令03原機(速材)005

核燃料物質使用変更許可申請書

既に許可を受けた大洗研究所(南地区)の核燃料物質使用変更許可申請書について、大洗研究所(南地区)共通編、照射燃料試験施設(施設番号1)、照射燃料集合体試験施設(施設番号5)、照射材料試験施設(施設番号8)、固体廃棄物前処理施設(施設番号12)及び第2照射材料試験施設(施設番号13)に係る内容を次のとおり変更する。

図-8 1F 燃料デブリ分析の作業内容及び安全対策 (AGF)

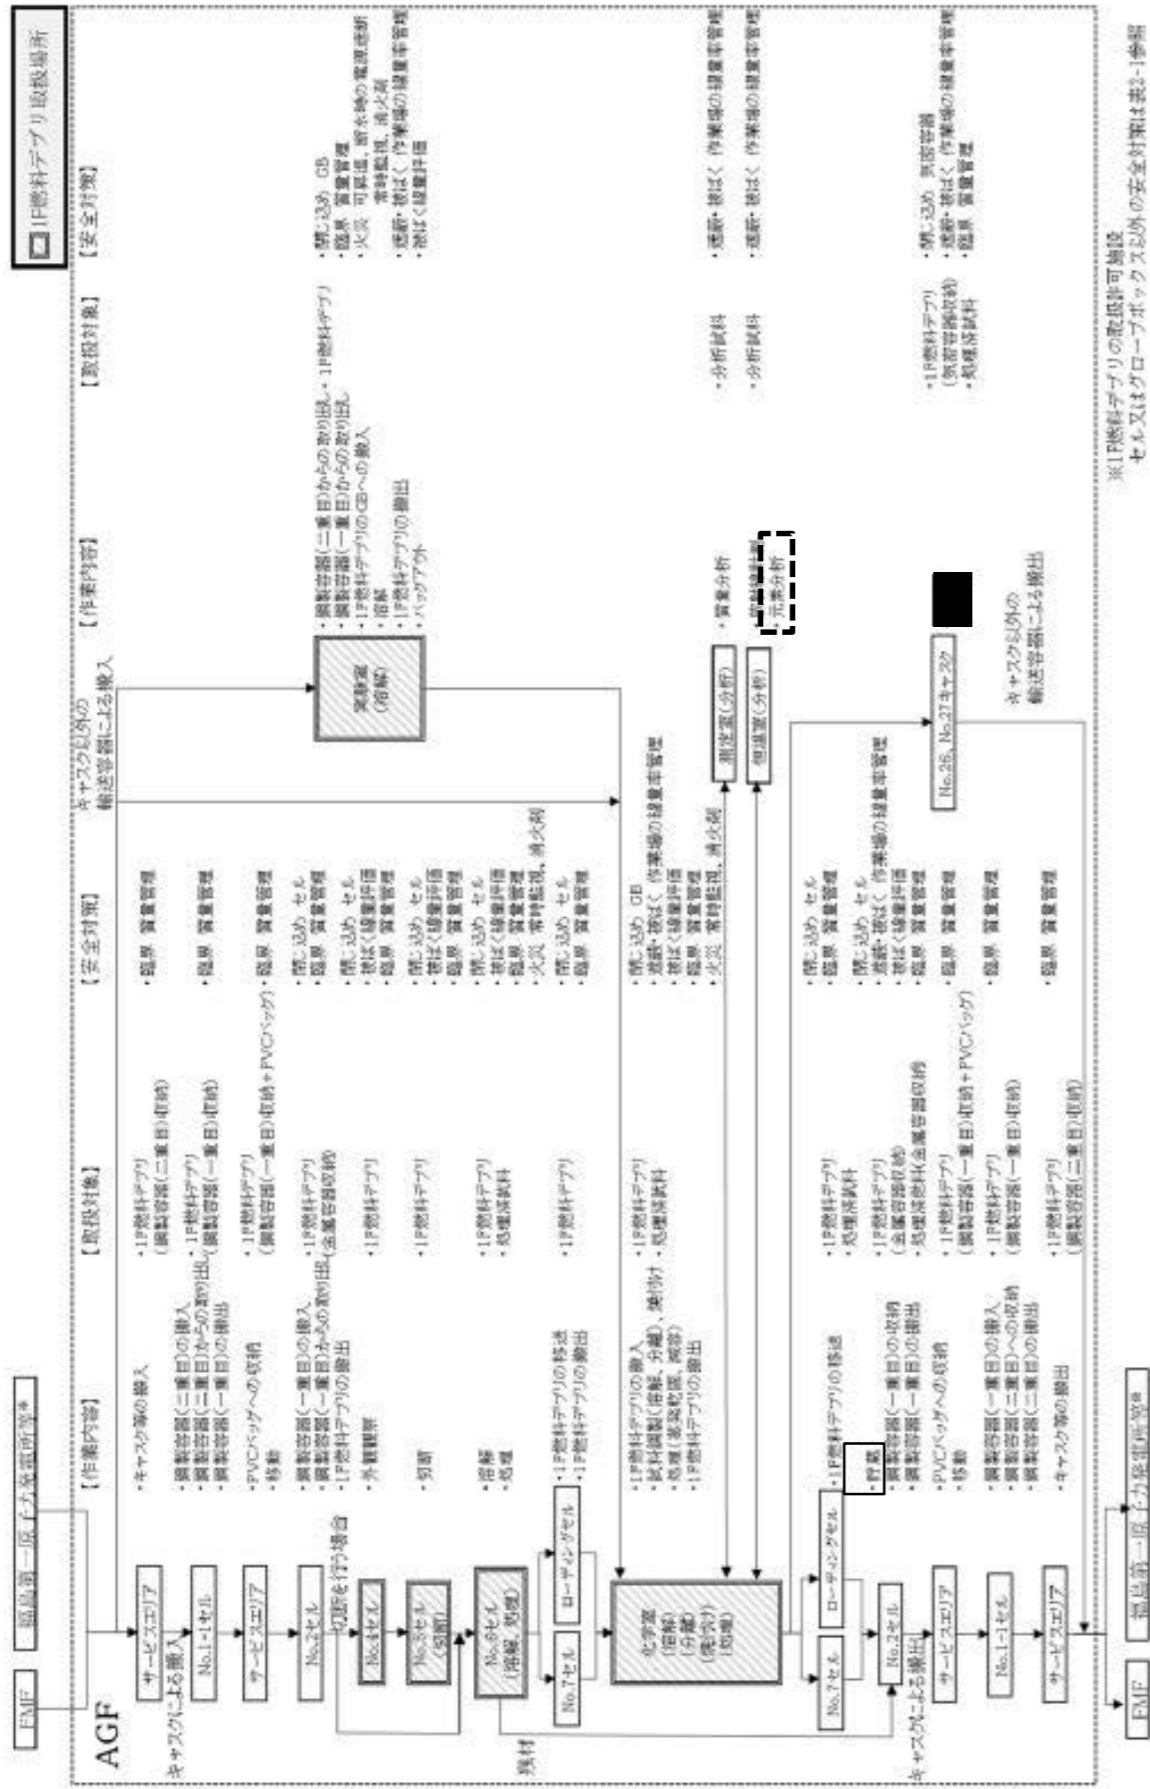
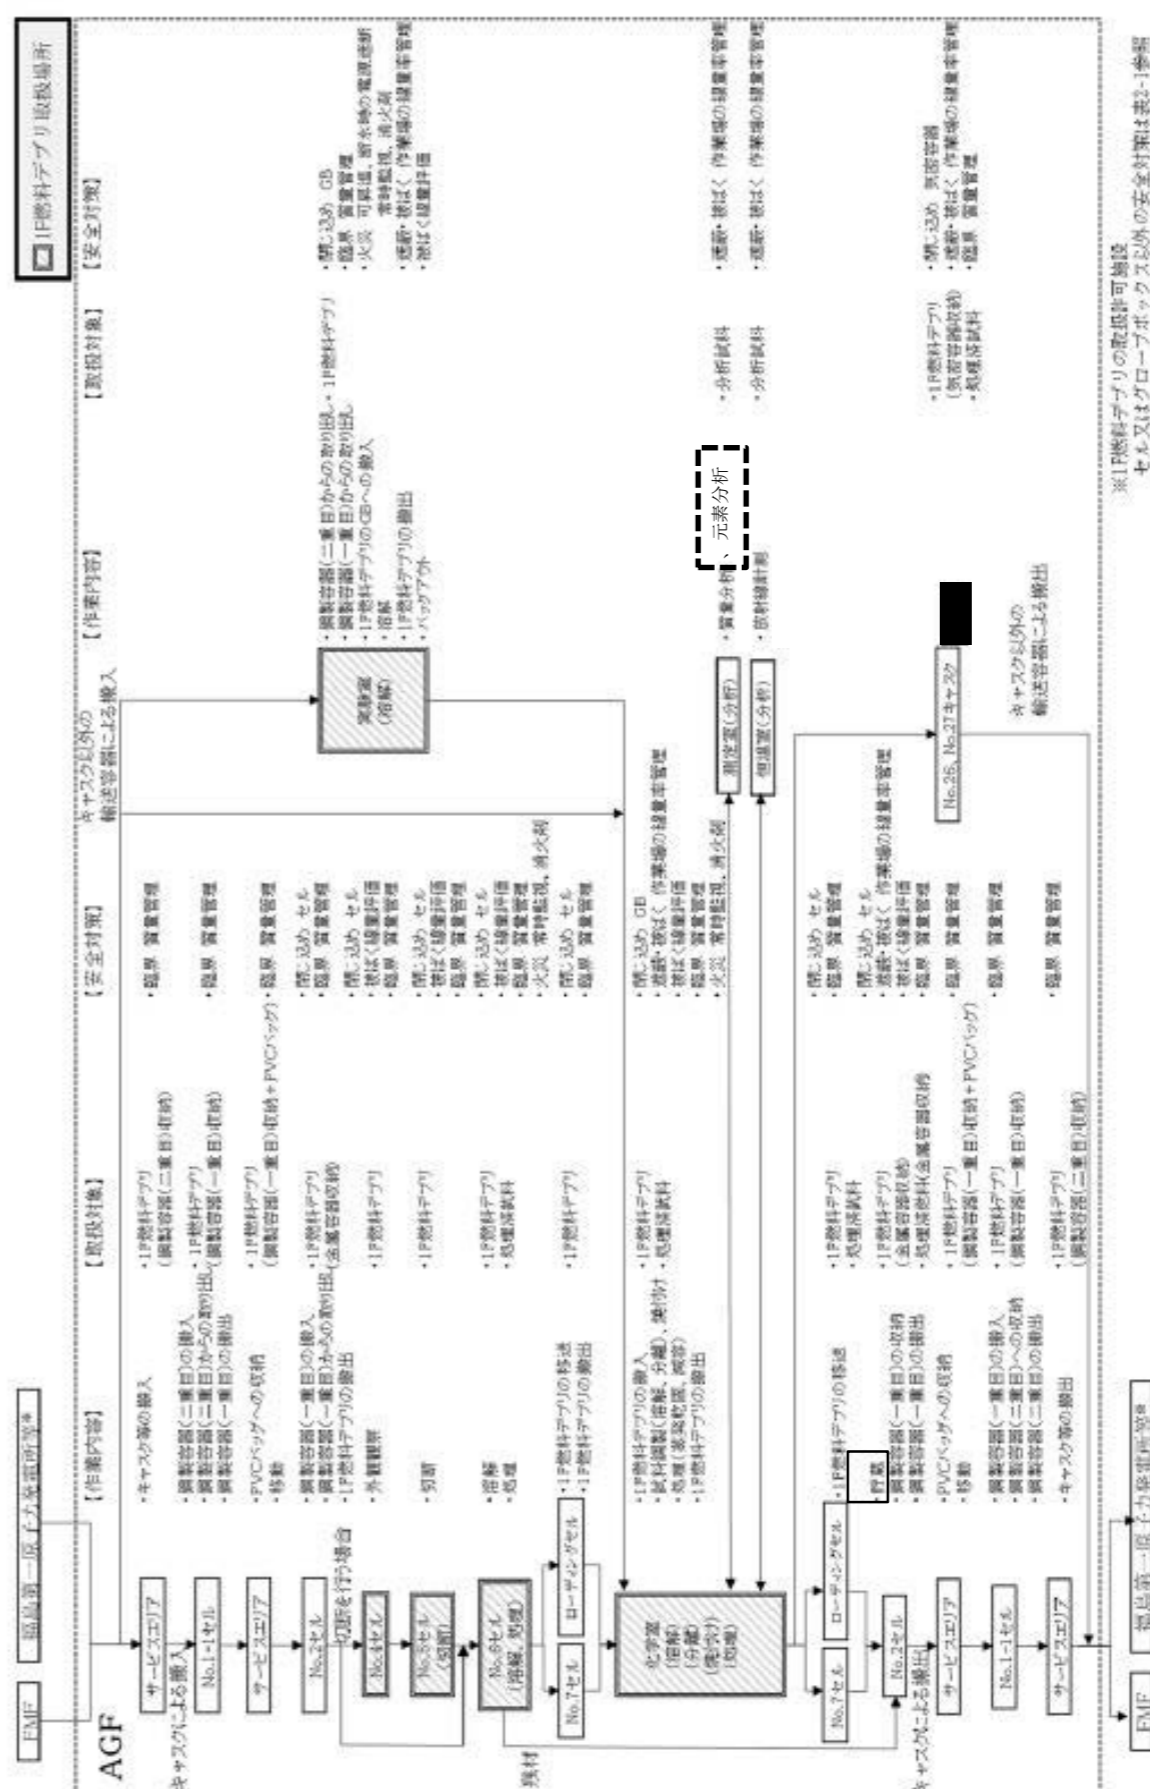
※1F燃料デブリの取扱許可施設
セル又はグローブボックス以外の安全対策は表2-1参照

図2 各設備の配置及び写真 (2階)

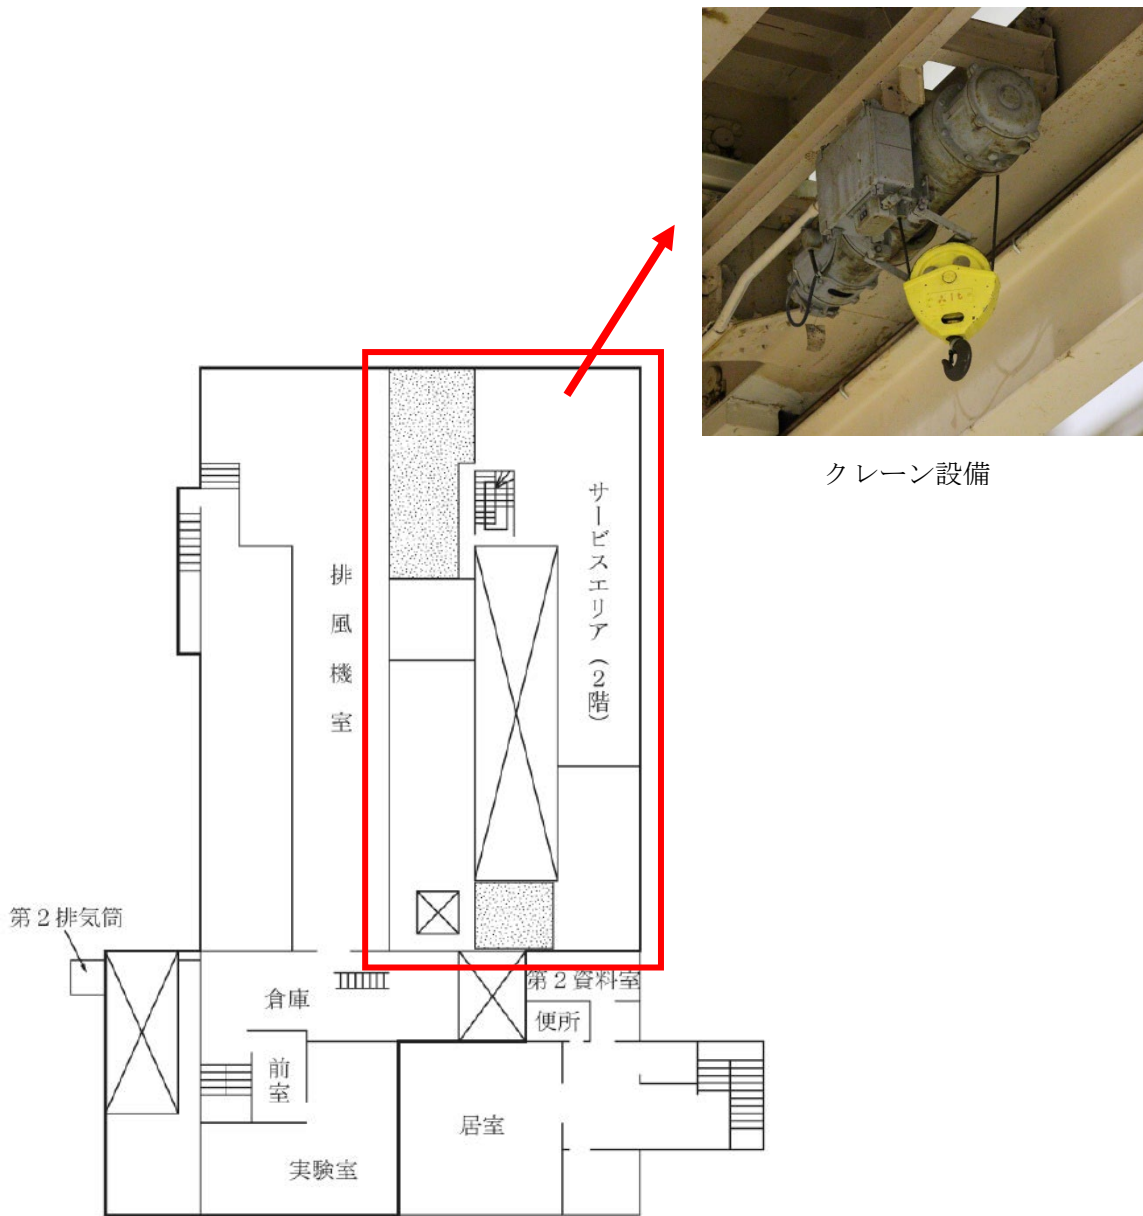
- ⑦ 放射線計測装置は、核燃料物質等の放射線計測を行うために許可を受けた設備である。今後使用する予定がないことから、撤去を行う。
放射線計測装置の配置及び写真を図1に示す。
- ⑧ クレーン設備は、サービスエリアにおける物品の移送を行うために許可を受けた設備である。今後使用する予定がないことから、撤去を行う。
クレーン設備の配置及び写真を図2に示す。

図3 各設備の配置及び写真 (地階)

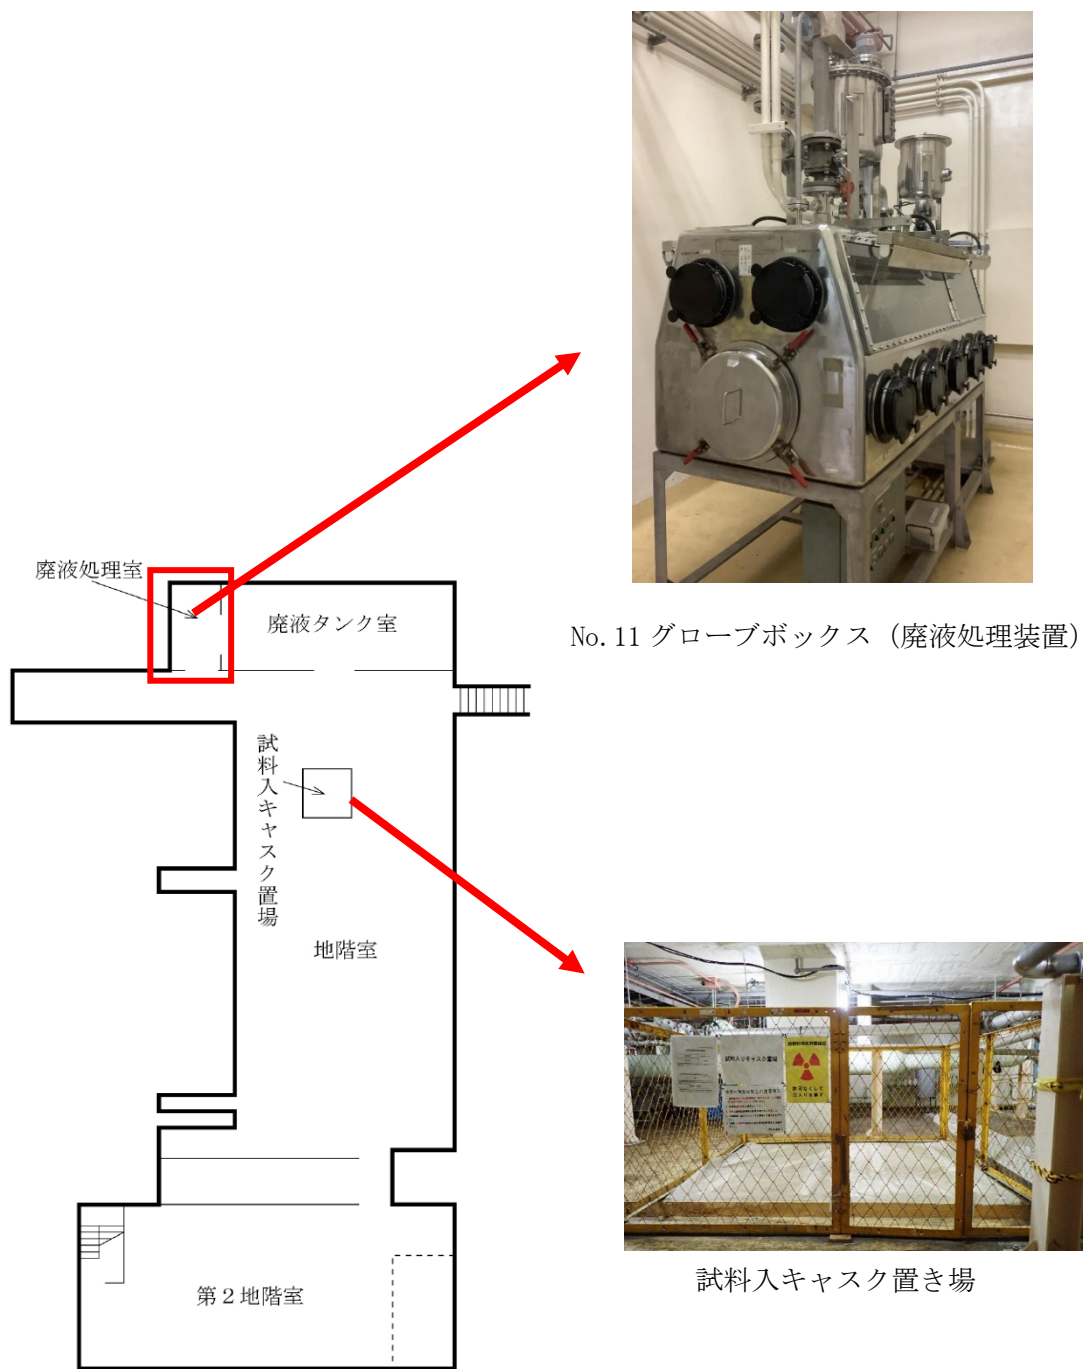
- ⑨ No.11 グローブボックス及び廃液処理装置は、放射性廃液の処理を行うために許可を受けた設備である。今後使用する予定がないことから、撤去を行う。
No.11 グローブボックスの配置及び写真を図3に示す。
- ⑩ 試料入りキャスク置場は、核燃料物質を収納したキャスク等を保管するために、貯蔵施設として設定されている。今後使用する予定がないことから、当該エリアの用途を地階室に変更する。
試料入りキャスク置場の配置及び写真を図3に示す。

図4 各設備の配置及び写真 (廃液)

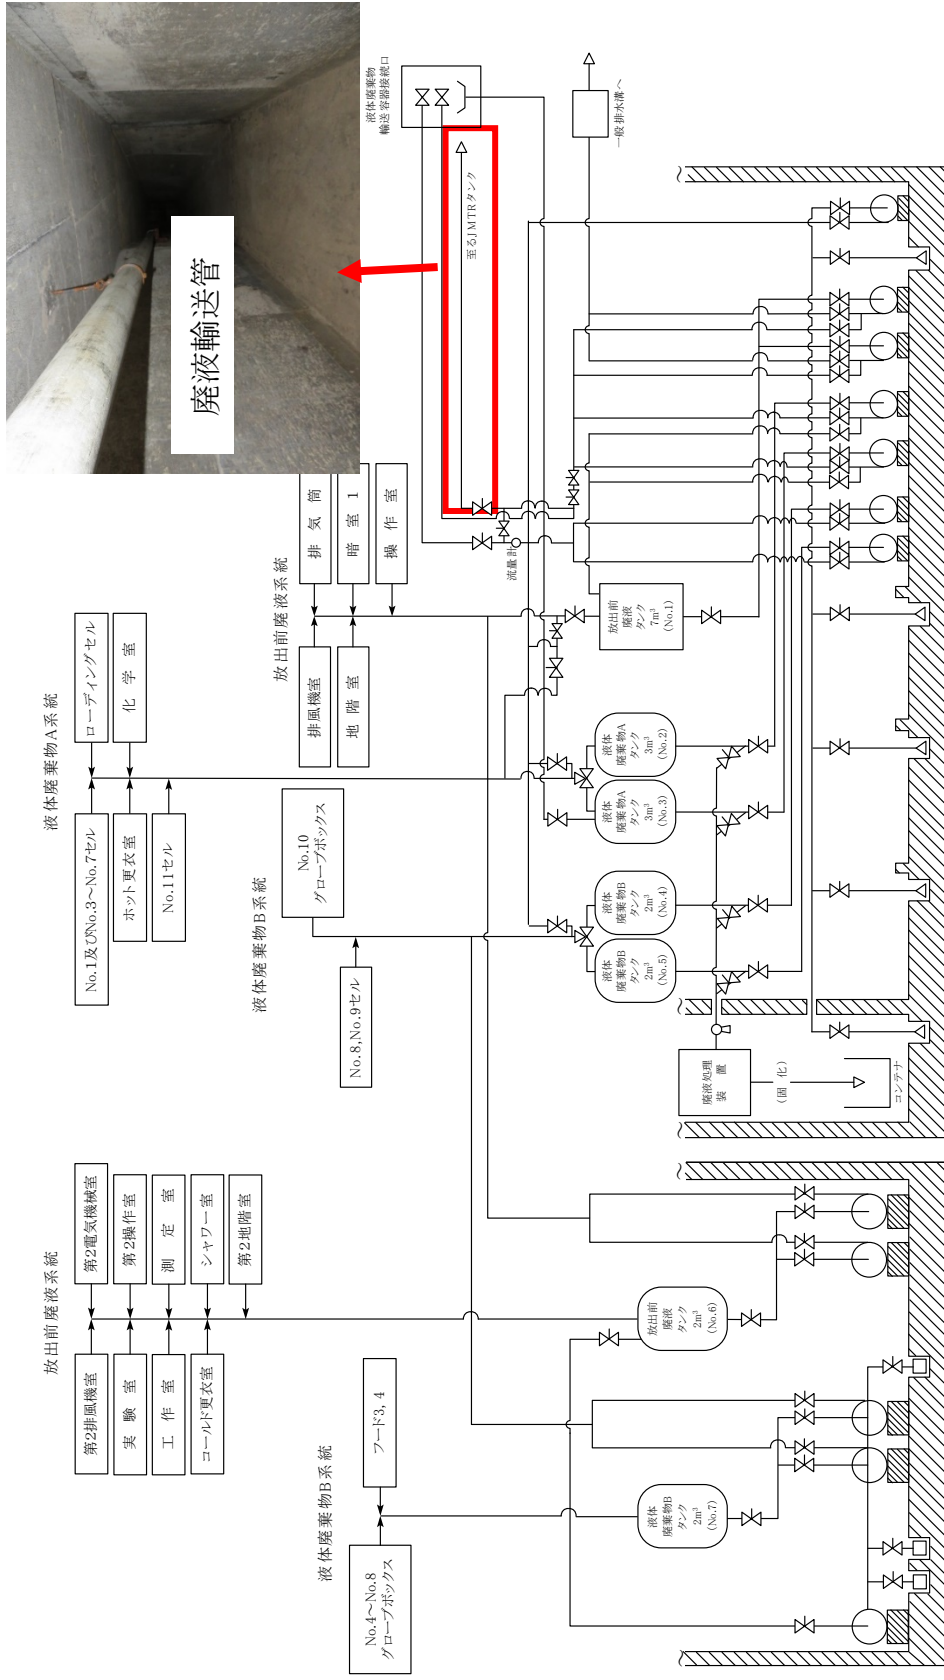
- ⑪ 廃液輸送管は、放射性液体廃棄物を他施設へ移送するために、許可を受けた設備である。今後使用する予定がないことから、撤去を行う。
廃液輸送管の配置及び写真を図4に示す。
